# Déclaration de projet soumise à Evaluation Environnementale emportant mise en compatibilité du PLU

## AVIS MRAE ET MEMOIRE EN REPONSE

**Avis sur déclaration de projet emportant mise en compatibilité  
du PLU de Boujan-sur-Libron pour la création d'une zone de  
biodiversité (Hérault)**

**Mémoire en réponse à l'avis de la MRAE**

Plan de masse du projet :

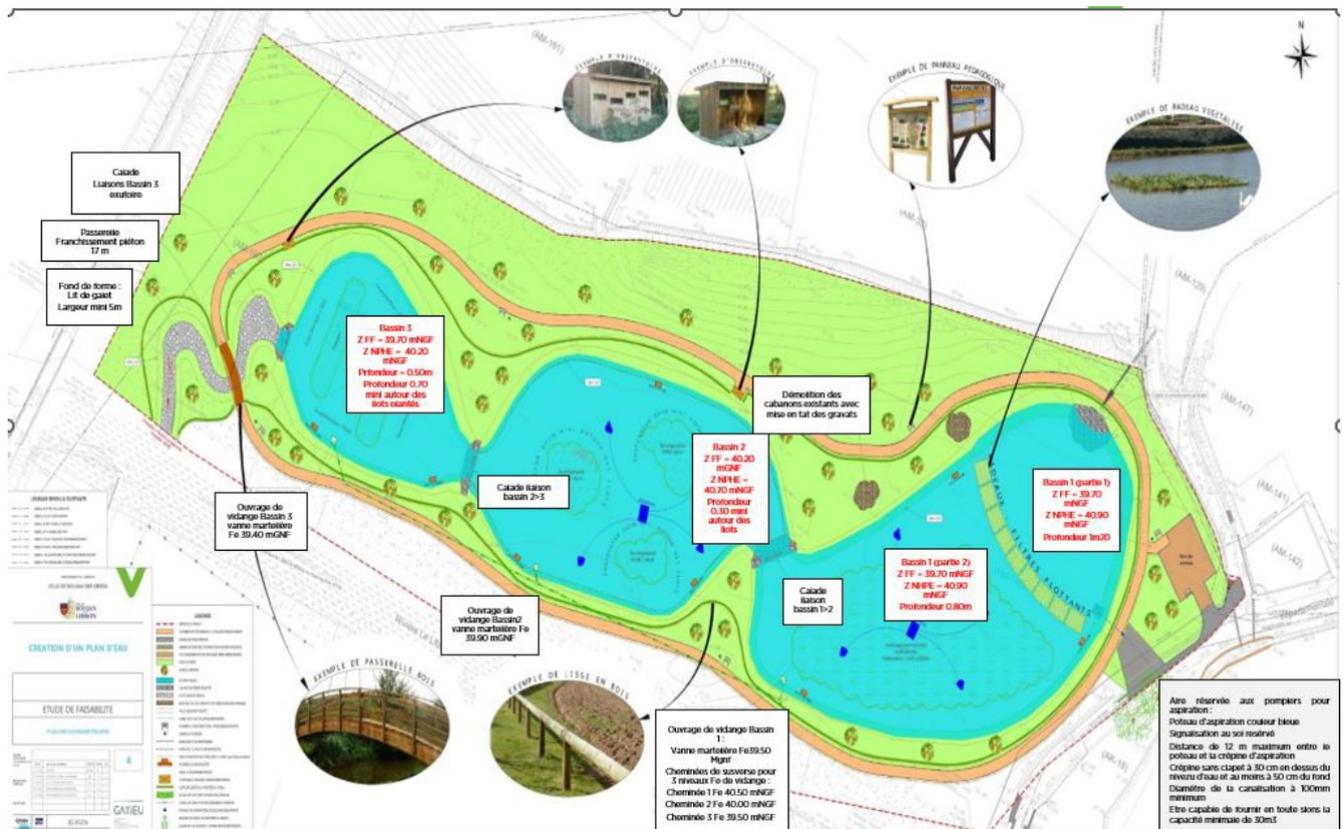
Les accès au site (par la RD15E2, le chemin de l'ancienne gare et une voie communale) sont décrits, en revanche le stationnement des visiteurs n'est pas évoqué.

⇒ Pour rappel et comme mentionné dans le dossier de 1ère DP emportant MEC du PLU de Boujan-sur-Libron, le projet de création d'une zone de biodiversité se situe à proximité de la voie verte « Chemin de l'ancienne gare » à l'Ouest et de la RD15E2 et d'une voie communale à l'Est. L'accès au secteur d'études se réalisera depuis la RD15E2, afin de représenter le point de départ du cheminement piéton qui parcourt la zone de biodiversité.

Concernant la mise en place de stationnements visiteurs, l'espace de stationnement envisagé au sein du projet sera uniquement dédié à l'entretien de la zone de biodiversité. En effet, l'essence même du projet n'est pas de générer une affluence de visiteurs, mais plutôt de s'inscrire dans une démarche de protection, de conservation et de développement de la biodiversité. En conséquence, les aménagements projetés devront strictement répondre à cette finalité, sans favoriser pour autant une fréquentation accrue de visiteurs. Pour précisions, afin d'affirmer et de se concentrer sur le rôle essentiel du projet, destiné à la création d'une zone de biodiversité pour la faune et la flore locales, certains aménagements prévus initialement ont été supprimés (aires de stationnement, table de pique-nique, etc.).

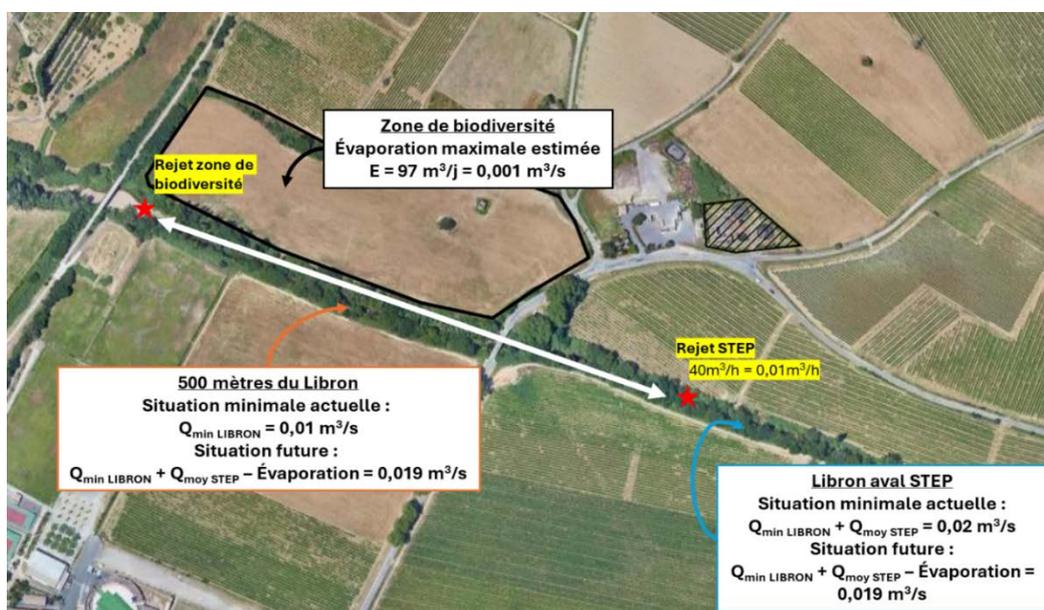
Concernant l'impact quantitatif, le dossier traite le sujet en quelques lignes (p. 249 du rapport de présentation) et considère que la situation actuelle est inchangée du fait que les eaux qui transitent dans les bassins étanches proviennent de la réutilisation des eaux usées traitées de la station d'épuration et rejoindront in fine le Libron, en amont du point de rejet actuel de la station. La MRAe considère que cette conclusion est hâtive, dans la mesure

où les eaux seront bien retenues au niveau de l'aménagement, notamment en période sèche, subiront une évaporation et manqueront au Libron lors de sa période d'étiage. Sans réalisation du projet, l'ensemble des eaux usées en sortie de station sont rejetées immédiatement au cours d'eau, ce qui n'est nullement une situation identique.

Il convient donc de préciser, dans l'évaluation environnementale, le débit de sortie actuel de la station d'épuration, l'estimation du débit maximal prélevé pour remplir les bassins (en prenant pour référence une période sèche) et d'en déduire l'effet sur la réduction potentielle de débit du Libron au niveau du rejet de la station d'épuration en situation quinquennale sèche.

**La MRAe recommande de préciser les impacts quantitatifs du projet sur le débit du Libron en période sèche, et de prévoir si nécessaire des mesures de réduction d'impact.**

Concernant les impacts quantitatifs sur le Libron (rejet de la station inférieur à la situation actuelle, notamment en période d'étiage), ou encore les impacts liés à la canalisation d'amenée des eaux usées traitées vers les bassins, le projet de création d'une zone de biodiversité, à partir des eaux usées traitées de la station d'épuration de la commune de Boujan-sur-Libron, va déplacer le rejet au niveau du Libron, 500 mètres en amont du rejet actuel.

L'apport en eau dans la zone de biodiversité sera continu, en fonction du débit de sortie de la station d'épuration. Un débit maximal de 40 m<sup>3</sup>/h sera envoyé vers la zone de biodiversité. Au-delà, une partie de l'eau sera rejetée directement dans le Libron par la canalisation actuelle de rejet de la STEP. De plus, selon le SAGE ORB-LIBRON, la qualité chimique et microbiologique du Libron est mauvaise après la commune de Boujan-sur-Libron.

Ce projet permettra donc d'améliorer la qualité du Libron. L'impact quantitatif se limite à la perte par évaporation au niveau des bassins de biodiversité. Ces pertes ont été estimées. Le tableau ci-dessous compare le bilan hydrique et les apports en eau de la station d'épuration :

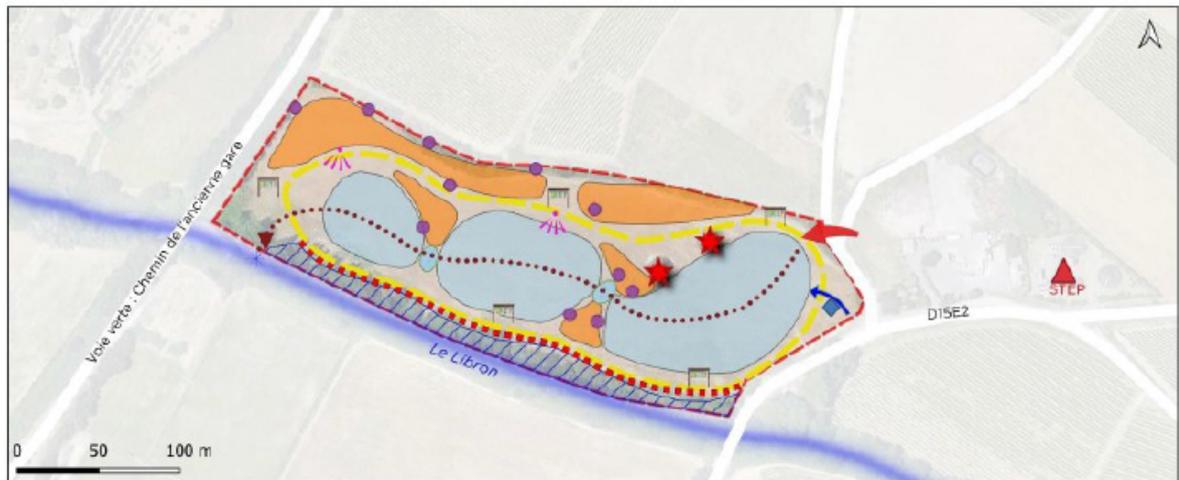
La MRAe observe que la commune fait le choix d'un projet principalement orienté vers l'observation de la faune et de la flore, sans possibilité pour le public d'activités susceptibles de déranger la faune et la flore telles que la baignade ou l'accès aux bassins.

L'OAP créée sur la zone reprend les principales mesures d'évitement et de réduction préconisées par le rapport d'évaluation environnementale :
